Jednání: Projednání na SU č.1

Jednání: Kontrolní den č.1

Jednání: Kontrolní den č.2

Jednání: Kontrolní den č.4

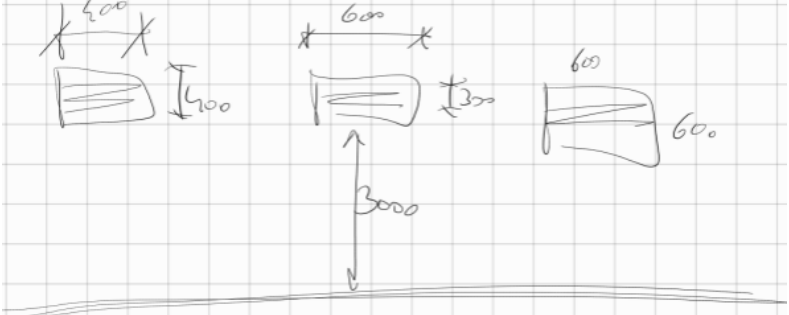
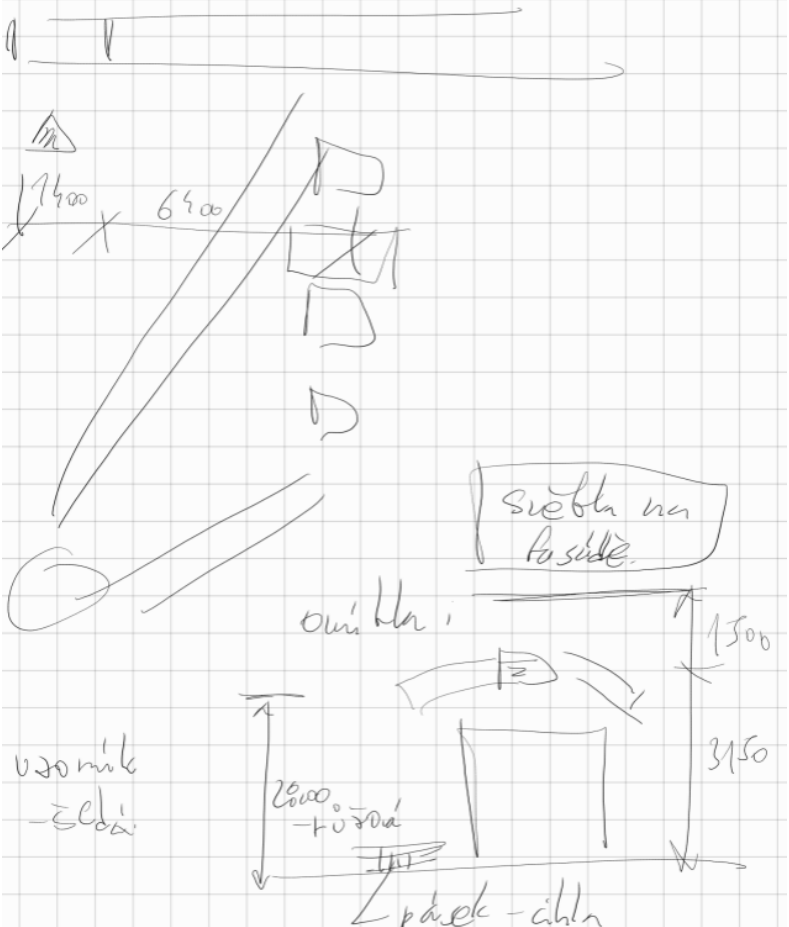
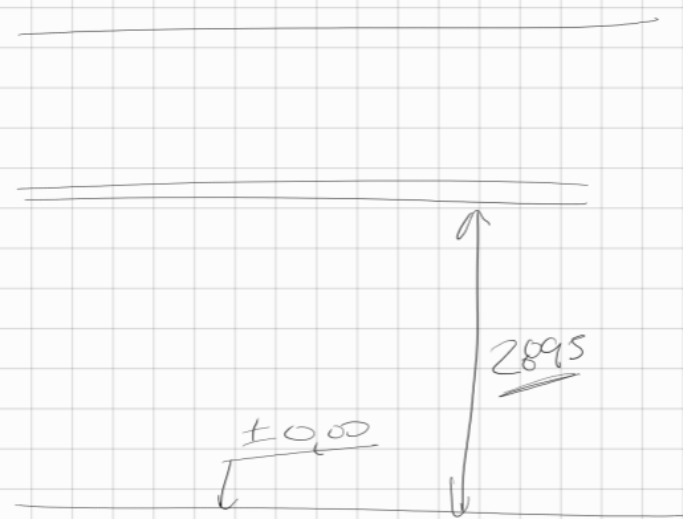
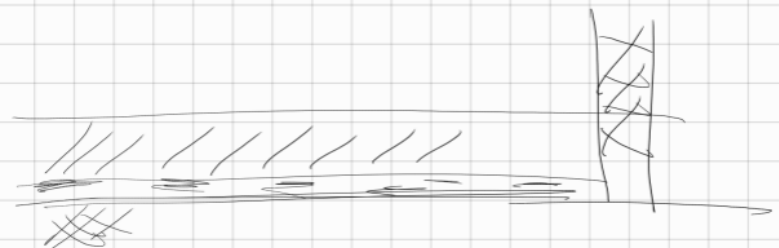
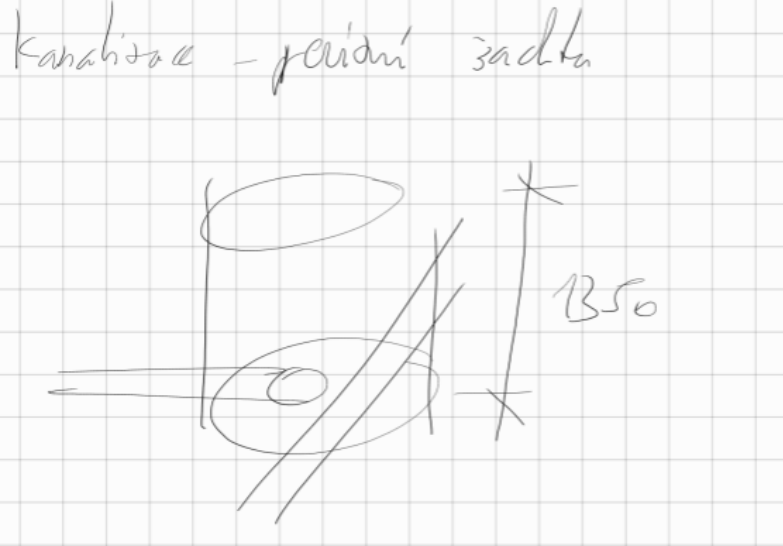
Pořadové číslo	Projednávané body	Termín	Zodpovídá/informace
1	VZT jednotka a řešení bude zachováno, vymění se jednotky pro odvětrání Varny (A) a zázemí (B). Jednotky budou připojeny na rozvod TUV a nebudou vybaveny klimatizací.		Informace
2	Otvory na fasádě: 		Informace
3	Odstranit vlhkost z fasády za použití sanační omítky a sjednotit barevnost od vstupu. Po celé délce objektu. Nutno doplnit zadání do SoD.		Informace
4	Stávající lapol bude revidován a navržena jeho oprava, případně výměna.		Informace
5	Pozice lapolu a obkladu fasády. 		Informace

6	<p>Stávající SDK podhled:</p> 		Informace
7	VZT – nové jednotky ideálně pod strop, včetně rekuperace a dohřevu.		Informace
8	MaR bude součástí VZT a chlazení. Nebude řešen centrální systém, dílčí systémy bude možno napojit na centrální pult.		Informace
9	Topení teplovodní, zadavatel poskytne podklady. Historicky se řešila výměna za parovodní rozvody.		Informace
10	Tělesa budou sundána a vyměněna. Jiný zásah se nepředpokládá.		Informace
11	<p>Podlaha bude řešena včetně opravy a doplnění hydroizolace. Bude provedena sonda.</p> <p><i>Podlaha – podskloz dlažba</i>  <i>Sonda. → vybourat stávající</i>  <i>beton + nová hydroizolace</i>  <i>+ dlažba</i></p>		Informace
12	<p>Bude osazena čistící zóna při vstupu. Nutně řešena jako pojezdová.</p> 		Informace

13	<p>Kanalizace – stávající revizní šachta dle fotodokumentace.</p> 		Informace
14	Rozvaděč na fasádě je osazen pro varnu.		Informace
15	Světla na fasádě vyměnit, napájená z rozvaděče kuchyně. Nutno doplnit rozsah do SoD. Sokl bude proveden z marmolitu.		Informace
16	Nad podhledem jsou umístěné klenby – patrné z podkladů. Stěny provést až do kleneb.		Informace
17	Automatický systém stravování – nový, neřešit, z hlediska SLA – 10xrezerva UTP ze serverovny o 3 patra výše.		Informace
18	Elektro – požadavek – zvonek, Rozvaděče ve varně, včetně dokumentace rozvaděčů. Provést přípravu na digitální telefon.		Informace
19	ZTI – plyn není, komplet výměna, včetně žlabů až po lapol a připojovací bod TUV a SV.		Informace
20	DO stavařiny doplnit nové vchodové dveře.		Informace
21	Podhledy srovnat do jedné výšky.		Informace
22	Umístit nouzové osvětlení, únik osob přes jídelnu.		Informace
23			Informace
